東京電力(株)福島第一原子力発電所3号機
において長期保管した MOX 新燃料の健全性
に係る評価結果について
(案)

平成 22 年 月
原子力安全・保安院

東京電力株式会社福島第一原子力発電所3号機において長期保管したMOX新燃料集合体の健全性の確認のための立入検査の実施結果について

図3-1 ファイバースコープ観察例

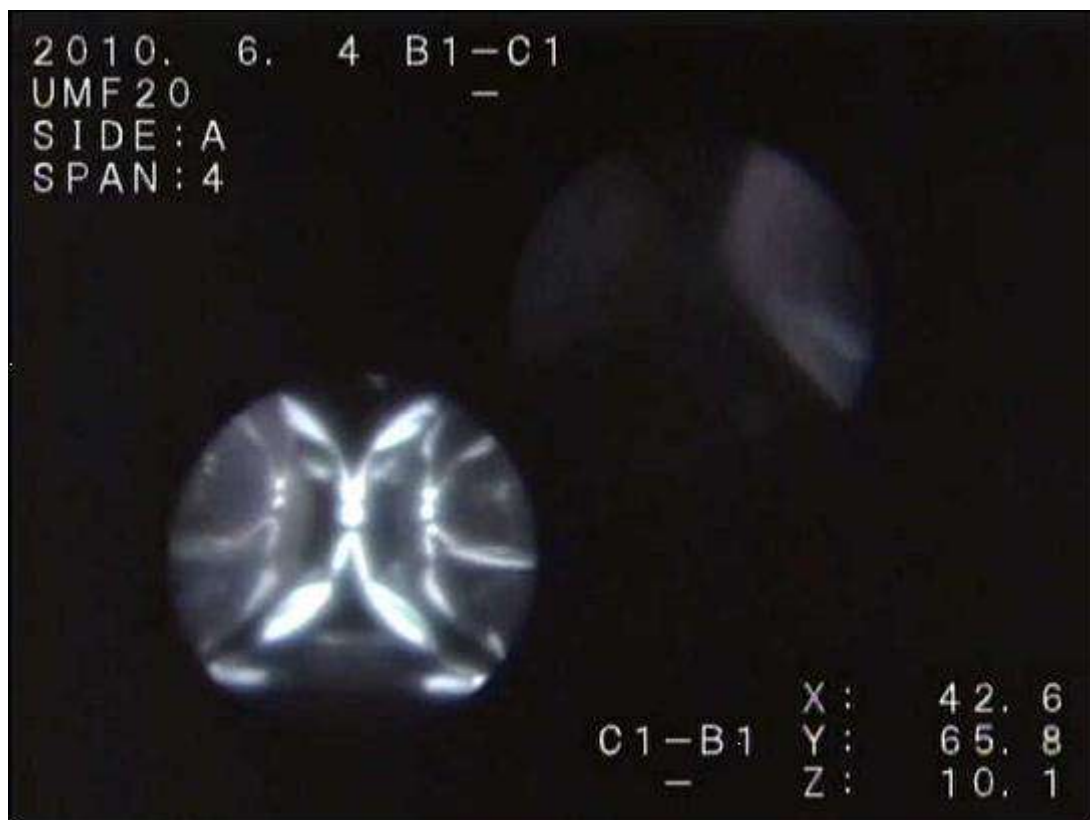
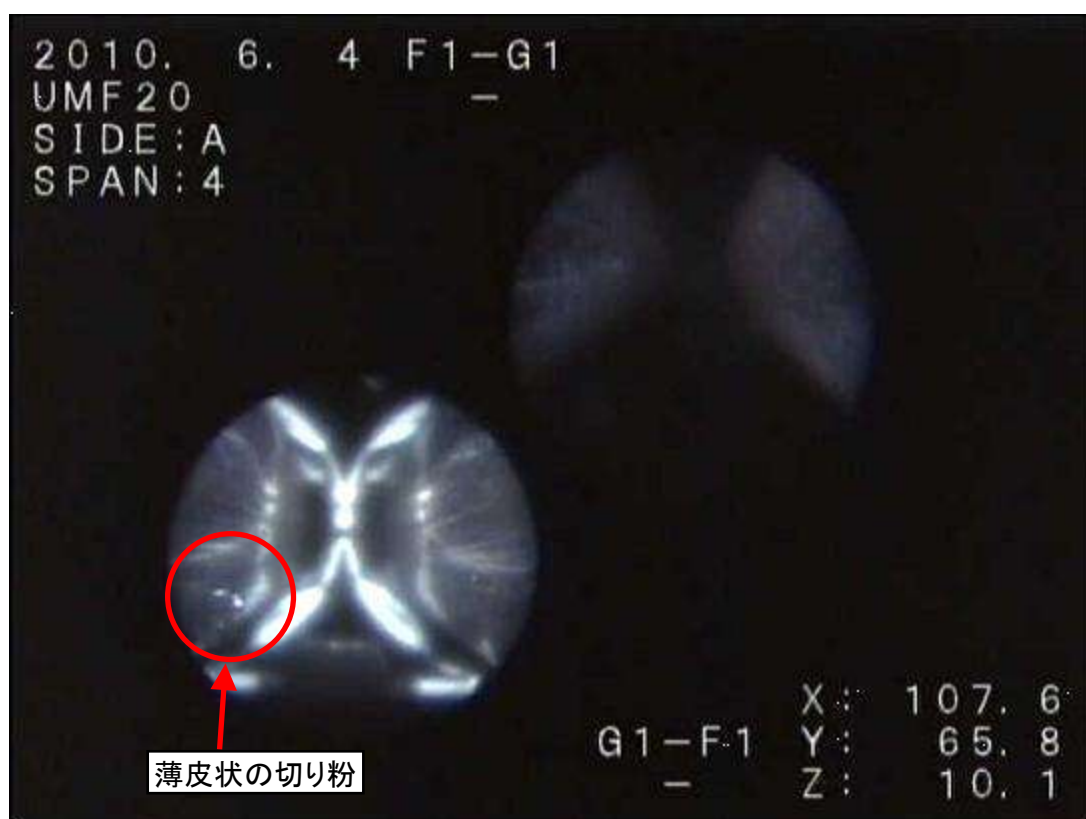
第3スペーサ上面及び第4スペーサ上面を確認した結果、東京電力(株)の報告と同様に、薄皮状の切り粉は認められたものの、その他の異物等は認められなかった(図3-1及び図3-2)。

図3-3 ファイバースコープ観察例(直視視野)

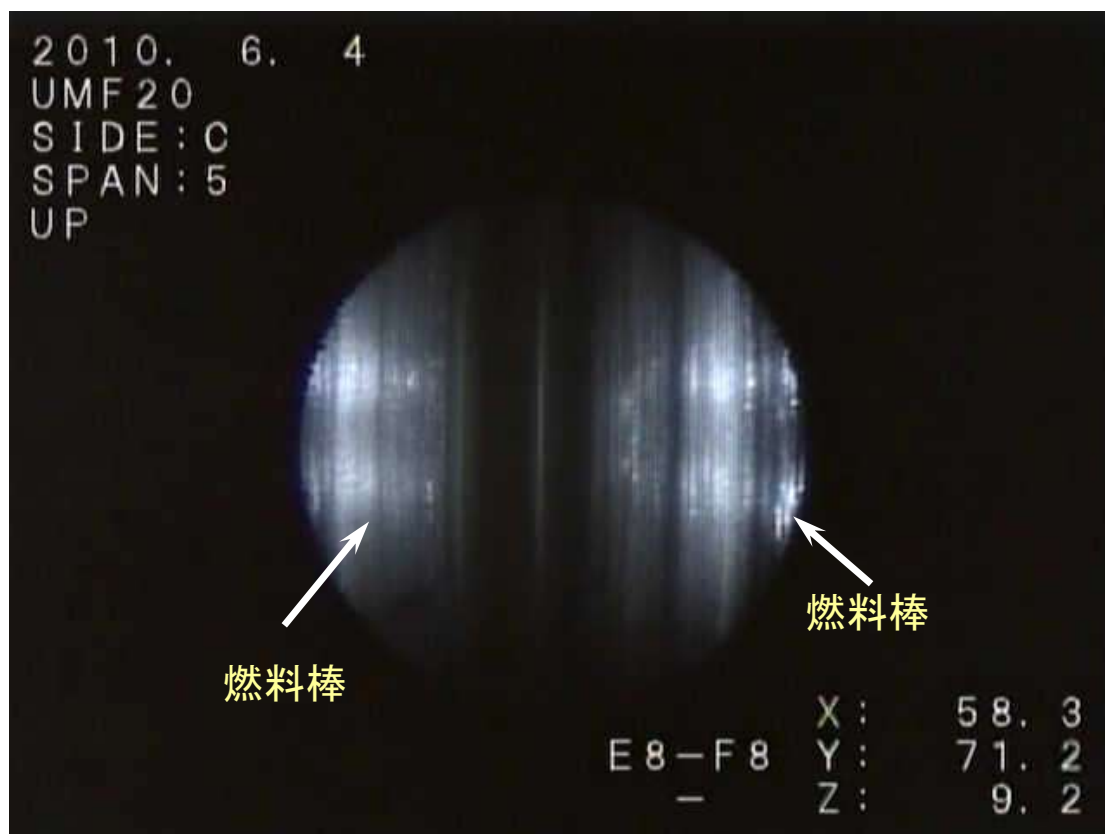
さらに、保安院独自の視点から、第5スパンの3力所についてMOX新燃料集合体の内側の燃料棒の表面状態の確認も実施した。確認した範囲においては、3力所すべてにおいて、燃料棒及びウォーターロッド(燃料棒と同材料)ともに表面に金属光沢が認められ、MOX新燃料集合体の内側の燃料棒等と外周部の燃料棒の表面状態に差異は認められなかった(図3-3及び図3-4)。

図4-1 使用済燃料プール水温度の推移

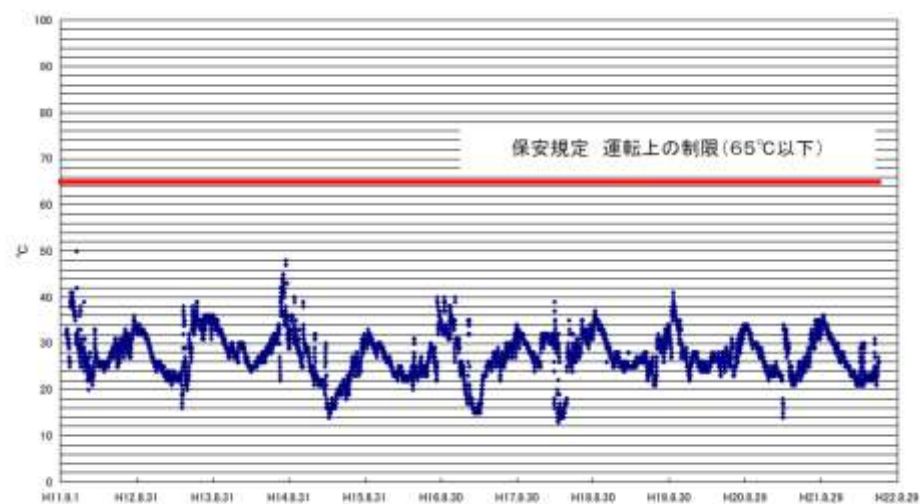
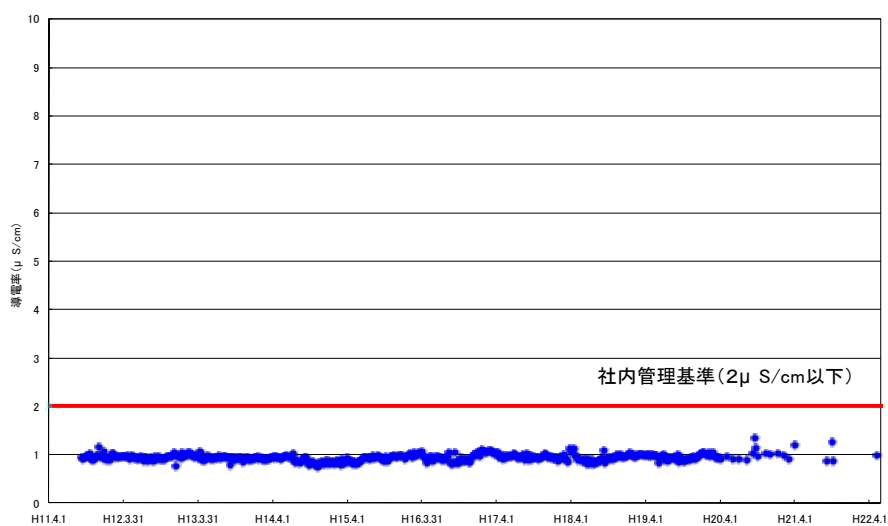
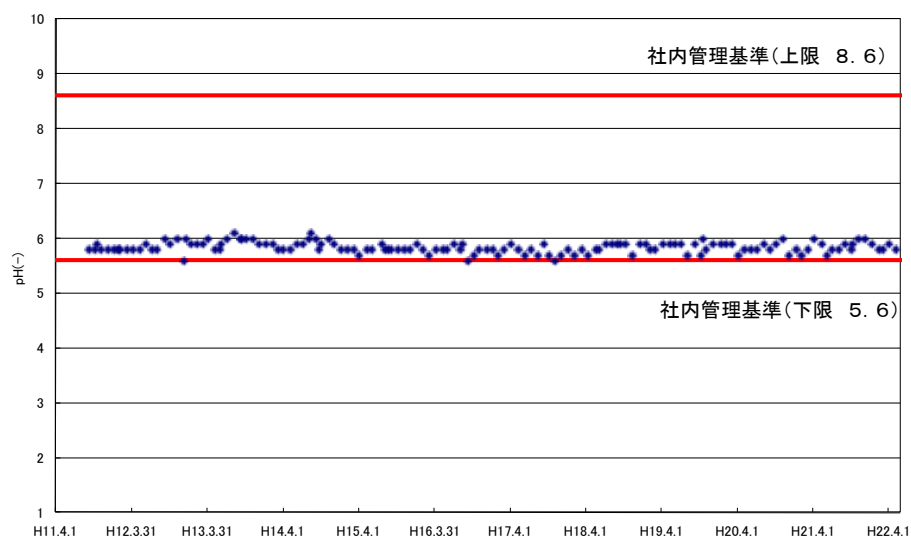
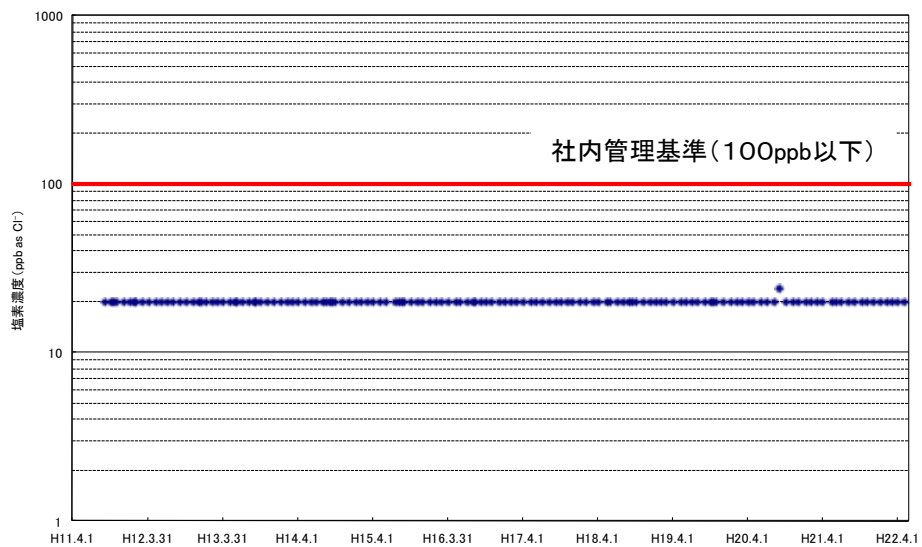
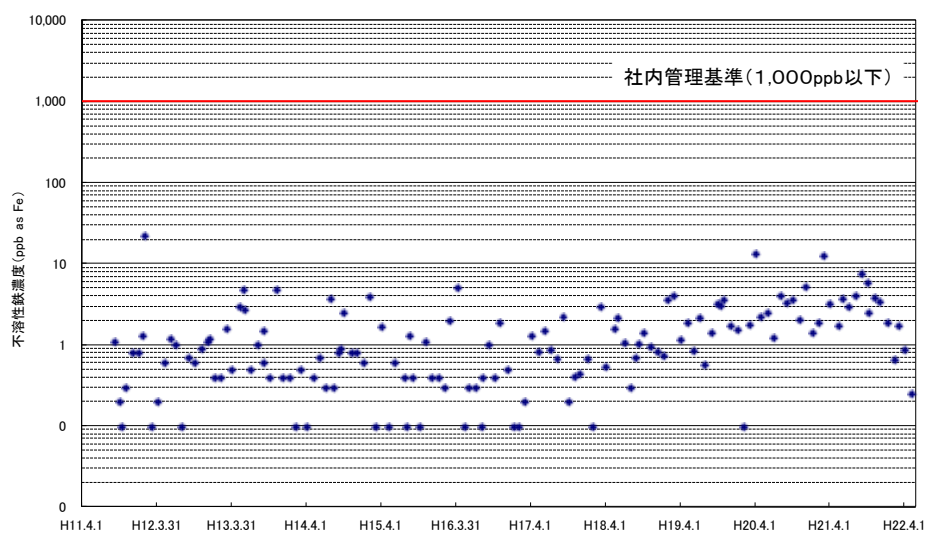
水温、水位、導電率、pH、塩素濃度及び不溶性鉄濃度について、MOX新燃料集合体受入れ後から現在までの管理状況を記録により確認し、保安規定や社内管理値を満足し適切に水質等が管理されており「評価・検査報告書」と整合していることを確認した(図4-1から図4-5)。
